DETERMINAZIONE DEL DIRIGENTE SERVIZIO VIA/VINCA 17 aprile 2025, n. 168

[ID VIP 13192] - Parco eolico denominato "CONTRADA MACARIO", costituito da 10 aerogeneratori di potenza nominale pari a 6,6 MW, per una potenza complessiva di 66 MW, da realizzarsi nei Comuni di Barletta (BT), Andria (BT) e Trani (BT), e delle relative opere di connessione alla RTN ricadenti nei medesimi Comuni.

Proponente: OCHER ENERGY S.R.L.

Relazione tecnica a supporto dell'istruttoria sul progetto

Figura 3 – Verifica di coerenza del progetto rispetto alle aree idonee di cui al D.lgs. 199/2021 rete tratturi

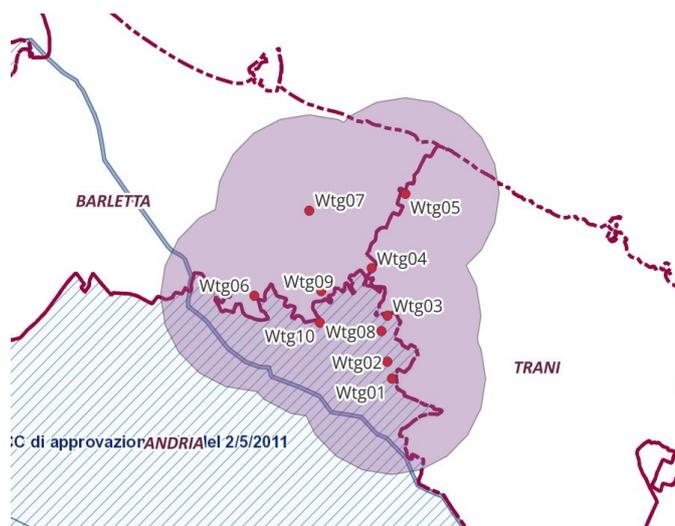
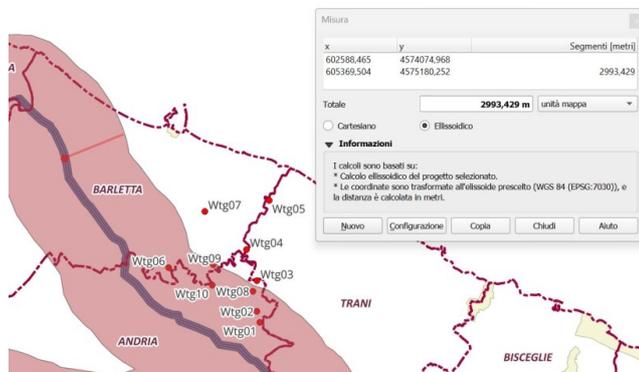
- ricade nella fascia di rispetto dei beni sottoposti a tutela ai sensi della parte seconda del D. Lgs. 42/2004 (3 Km per impianti eolici), in particolare l'aerogeneratore, **WTG06, WTG09**, rientra nella fascia di rispetto del Tratturo n. 18 Barletta – Grumo di classe A reintegrato. Dalle figure 3 e 4 si evince che nell'area è presente il Tratturo che rientra nel Piano Territoriale Comunale (PTC) del Comune e Andria. Il Quadro di Assetto dei Tratturi (QAT), approvato con DGR n.819 del 2 maggio 2019, individua il Tratturo n. 18 "Barletta -

Il Quadro di Assetto dei Tratturi (QAT), classifica il suddetto Regio Tratturo Barletta Grumo (rif. 18) tra i tratturi nei contesti extraurbani come sub. A) nel tratto afferente al Comune di Barletta e come sub B) nel tratto afferente al Comune di Andria, come rinveniente dal PCT.

Figura 6 – Stralcio aree non idonee FER Regione Puglia. Fonte: elaborato GQ6UB46_StudioFattibilitaAmbientale_02AO

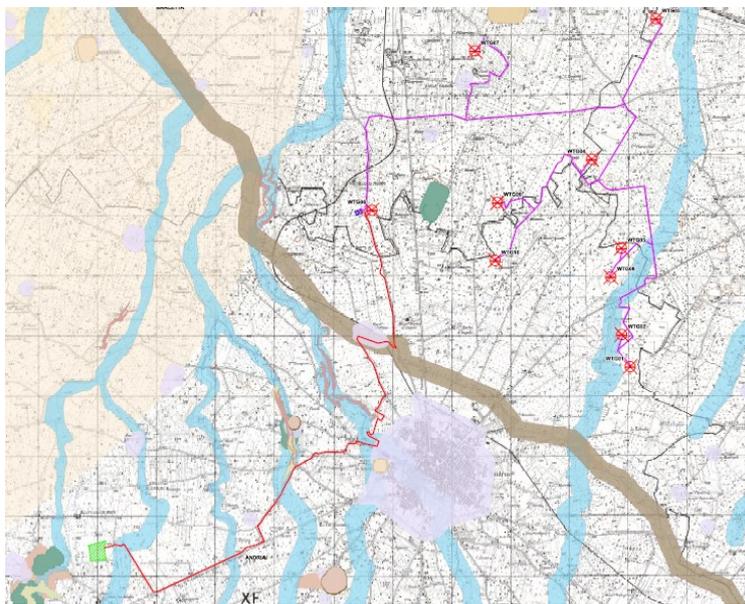
In riferimento alle opere di connessione, si precisa che il cavidotto interferisce con Tratturi con buffer di 100 m, in particolare il Tratturo n.18 Barletta – Grumo, Segnalazione Carta dei Beni con buffer di 100 m, Connessioni, Pericolosità idraulica PAI, Lame e Gravine, Versanti (Figura 6). Il Proponente dichiara che *“Il superamento delle condizioni di interferenza sarà tecnicamente consentito ricorrendo a tecnologie di posa no-dig”*.

Figura 7 – Stralcio PPTR Regione Puglia

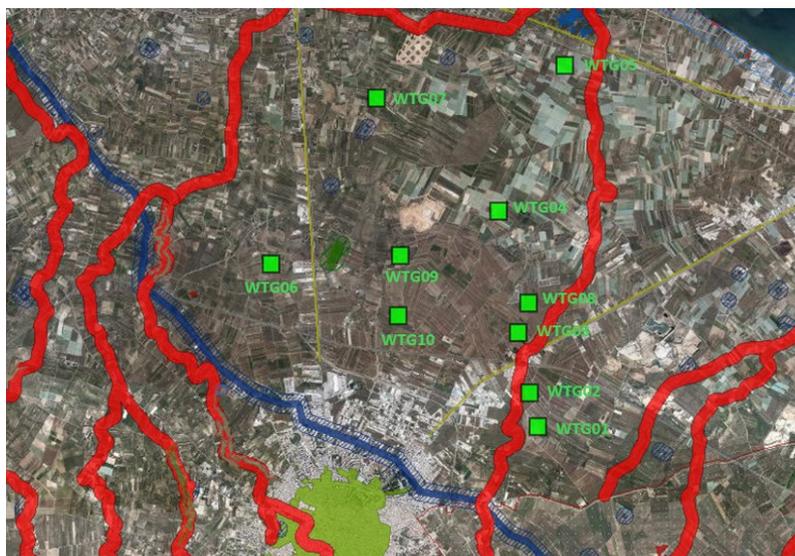
L'area dell'impianto **non ricade** in aree vincolate ai sensi del Piano Paesaggistico Territoriale Regionale (Figura 7).

Figura 9: Individuazione impianti eolici ricadenti all'interno del dominio dell'impatto visivo cumulativo. Fonte: WMS Puglia

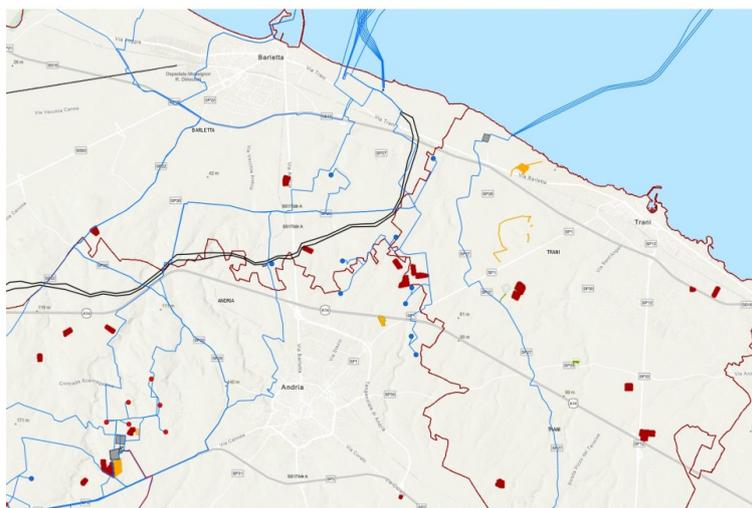
- **Distanza minima tra parchi eolici di 50 volte l'altezza massima della turbina più vicina (per evitare l'effetto selva)**

Il requisito è non rispettato.

Figura 10 – mappa con indicazione dei diametri Planimetria con Indicazione diametri. Fonte: elaborato GQ6UB46_DocumentazioneSpecialistica_19_02

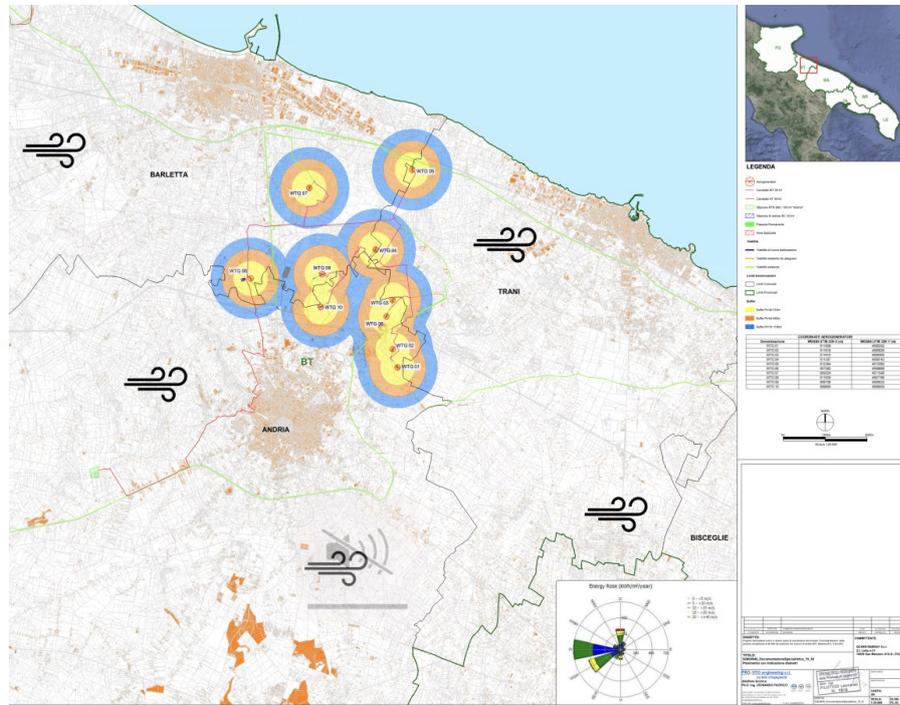
- **Distanza minima tra aerogeneratori di 5-7 volte il diametro dell'aerogeneratore in direzione del vento prevalente e 3-5 in direzione perpendicolare**

Il requisito **non è rispettato**: gli aerogeneratori sono posti alla distanza di 3 volte il diametro, come mostrato nella figura seguente, in particolare nella direzione del vento prevalente proveniente da Sud-Ovest.
